شماره: ۱۳۹۶-۸۰

اطلاعیه فنی

دریافت کننده	نمایندگی ها مجاز ایران خودرو
قابل توجه	صاحب امتیاز ■ مدیر خدمات ■ کارشناس فنی ■ کارشناس پذیرش/پذیرشگر ■ مسئول بازرگانی قطعات یدکی ■ مسئول امور مشتریان ■ تعمیرکاران ■
عنوان اطلاعیه	نشتی گازهای خروجی از بین منیفولد خروجی و پرخوران
نوع خودرو	خودروهای سورن و دنا EF7-TC توربوشارژ

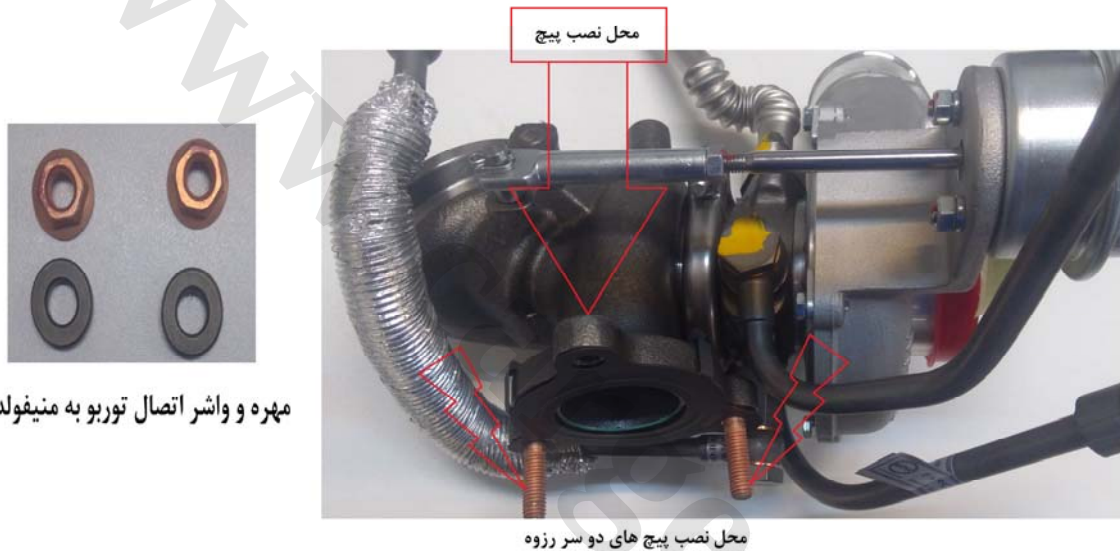
۳- در صورتیکه اتصال پرخوران به مانیفولد دود توسط ۳ عدد پیچ بود می بایست جهت مونتاژ از ۱ عدد پیچ و ۲ عدد پیچ دوسر رزوه با پوشش مسی استفاده گردد. (مطابق تصویر ذیل)

۴- در صورت سالم بودن رزوه های پیچ دو سر رزوه و مهره نیازی به تعویض پیچ و مهره نمی باشد.

مهره و واشر اتصال توربو به مانیفولد

محل نصب پیچ های دو سر رزوه
